「大戸川ダム建設事業の検証に係る検討報告書(素案)」 に対する関係住民からの意見募集結果 排止 進 進 施

「大戸川ダム建設事業の検証に係る検討報告書(素案)」に対する意見応募

図 4.2-1 河川水位縦断図 (淀川本川)

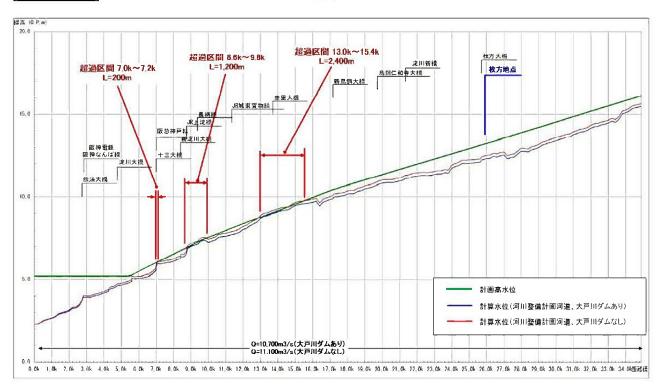
検証素案では、淀川本川に関して下記の図が示され、淀川本川の $7.0\sim7.2\,\mathrm{k}$ m、 $8.6\sim9.8\,\mathrm{k}$ m、 $13.0\sim15.4\,\mathrm{k}$ mは大戸川ダムがないと、計画流量の流下時に計画高水位を超えることを問題視している。

同図は、淀川本川での大戸川ダムの洪水ピーク削減量が 400 ㎡/秒あることが前提とした水位計算結果であるが、大戸川ダムに淀川本川でそのように大きな治水効果があるのだろうか。

検証素案では淀川本川で上述のとおり、 $8.6\sim9.8\,\mathrm{k}$ m等で大戸川ダムがないと、計画流量の流下時に計画高水位を超えることを問題視しているが、計画高水位を超える高さは**図** 1 (検証素案の図 4.2-1) から読み取ると、最大で $15\,\mathrm{cm}$ 程度である。これは大戸川ダムがないと流量が $400\,\mathrm{m}^2$ / 秒増えることを前提とした数字であり、実際は上述のようにせいぜい $100\sim150\,\mathrm{m}^2$ / 秒しか増えないから、超過水位は $5\,\mathrm{c}$ m程度になると考えられ、わずかなものである。

支川の合流に伴うダム調節ピーカット量低減の模式図

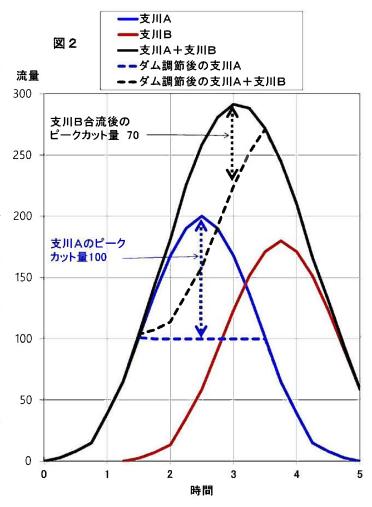
ダムの洪水ピーク流量削減効果は下流に行くにつれて小さくなる。その理由の一つは、**図2**の模式図に示すように、支川の流入に伴い、洪200水波型が重なってピーク発生時間がずれていき、ダム洪水調節によるダム地点でのピークカット量よりも、合流後のピークカット量が小さくなることである。

もう一つの理由は、**図3**に示すように勾配がゆるい河道では河道での貯留効果が働いてピークの突出が小さくなり、ダム地点のピークカット量の効果も小さくなることで

図4 2015年9月鬼怒川洪水における4ダムの効果

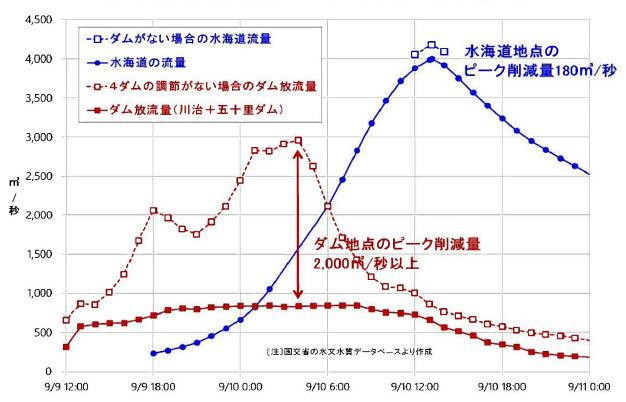
2015年9月の鬼怒川洪水では、 図4示すように、上流4ダムの 洪水ピーク削減量はダム地点で は実績として2100㎡/秒あっ たが、約120㎞下流の最下流 部・水海道地点におけるピーク 流量の削減は国交省の計算水位 から推測すると、200㎡/秒以 下になっており、1/10以下に減 衰している。

図6 滋賀県「淀川水系信楽・大津圏域河川整備計画」の計画概要説明資料

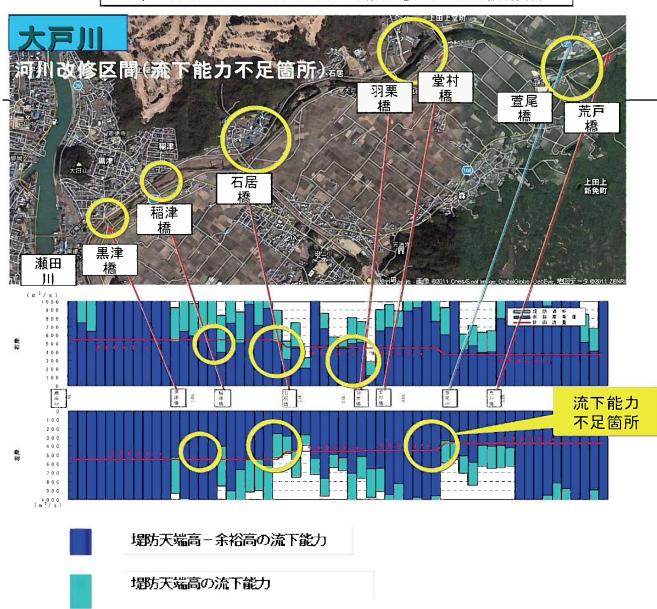
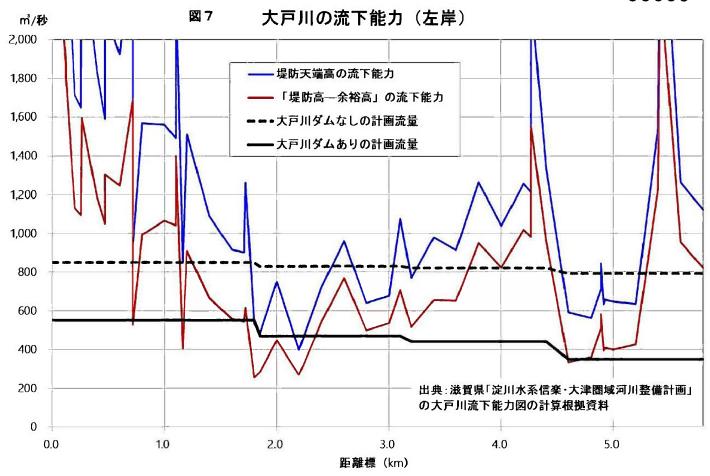
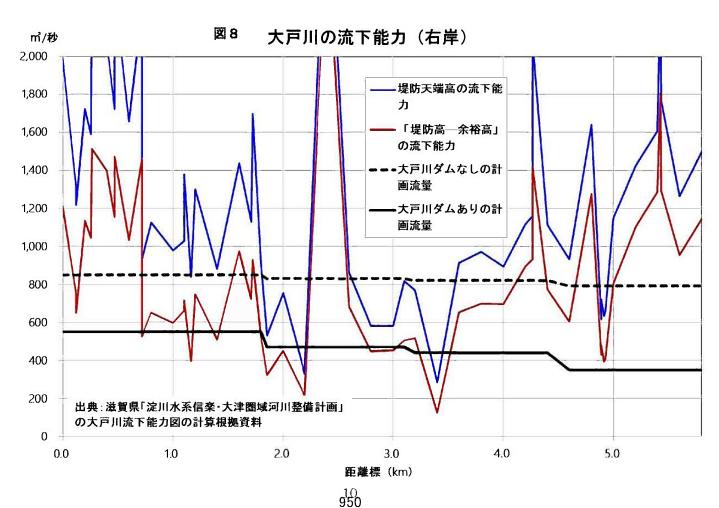
大戸川については淀川水系信楽・大津圏域河川整備計画が2013年3月13日に策定されている。その説明資料の中に**図6**の流下能力図がある。通常の流下能力(現況堤防高から余裕高(大戸川は1.0m)を差し引いた高さの流下能力)と、現況堤防高天端の流下能力の両方が示され、大戸川ダムの洪水調節を前提とした河道目標流量に対する流下能力の不足箇所が書かれている。なお、この河道目標流量は大戸川ダム検証素案の図4.2-2と若干異なるところがあるが、ほぼ同じである。

この図の元データを滋賀県への情報公開請求で入手し、左岸と右岸について大戸川ダムなしの計画流量、大戸川ダムありの計画流量(河道目標流量)、堤防天端高の流下能力、「堤防高ー余裕高」の流下能力の関係を見たのが**図7**と**図8**である。

しかし、**図7**、**図8**で明らかなように、堤防天端高を超える洪水が来ても破堤しないように堤防強化対策を講じれば、大戸川の流下能力を大幅に高めることができる。その方法は**3-1 技術的に確立している耐越水堤防工法** に述べることにして、ここでは堤防強化対策を講じた場合の河川改修費を考えることにする。その場合の河川改修費は次の③+④で表すことができる。

- ③ 耐越水堤防への堤防強化対策費
- ④ 大戸川ダムなしの計画流量に対する堤防天端高の流下能力の不足を埋めるための河川 改修費
- **図7、図8**から、②と④の改修規模の違いを概算すると、④は②の半分以下であると推 測される。

大戸川ダムなしの代替案としてこの方式をとった場合に新たに必要とされる費用は、③+④-①であり、**図7**、**図8**から推測すると、①は④の1割程度であるので、 $38\sim76$ 億円 $+210\sim230$ 億円 $\times1/2\times$ (1-0.1)= $130\sim180$ 億円となる

図9 鎧型堤防 (アーマーレビー armor levee)

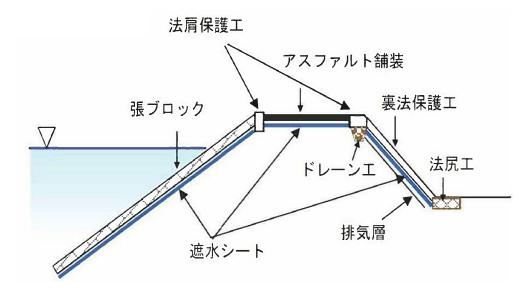
雲出川で実施された耐越水堤防「アーマーレビー(鎧型堤防)」は**図9**のとおりである。 1999年度に完成している。石崎勝義氏は最近になって、川の自然にも配慮した耐越水堤防 「減勢フトンカゴ」も提案している(**図10**参照)。フトンカゴとは角型の大きなじゃかご である。

図12 益田川ダムの副ダム(島根県のHPより)

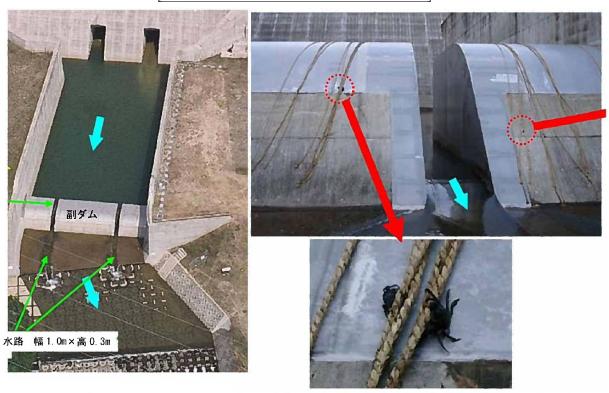
図 12 に示す写真は日本で最初の流水型ダムである島根県の益田川ダムの副ダムである。

幅が50メートル近くある副ダムにおいて水が流れるスリットの水路は1m幅のものが2カ 所付いているだけであるから、流速が高まり、スリットの水路で行き来できる水生生物は 限られる。

図 12 右側の写真はロープを副ダムに垂らしたところ、スリット水路を通れないツガニがロープをつたって遡上するようになったという報告であるが、しかし、このことは逆に、副ダムが水生生物の遡上を妨げる障害物になっていることを示している。ツガニはロープでようやく対応できたとしても、他の水生生物については不明である。副ダムの存在が水生生物の生息域を狭める要因になっていると考えるべきである。

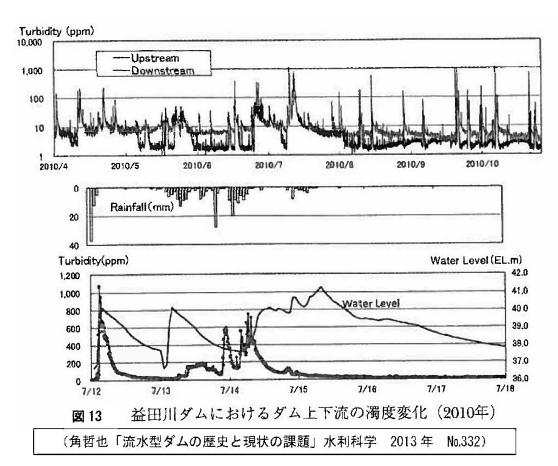
図13のグラフは、2010年に益田川ダムについて観測調査した結果である。観測期間中に複数回の洪水が発生し、高濁度水が流下している、ダム上流側(Upsream)は洪水終了後に濁度がすみやかに低下しているのに対して、下流側(Downsream)は10~数 ppm の濁度が続

いている。流水型ダムであってもダムであることには変わりなく、清流に戻りにくくなってしまうのである。
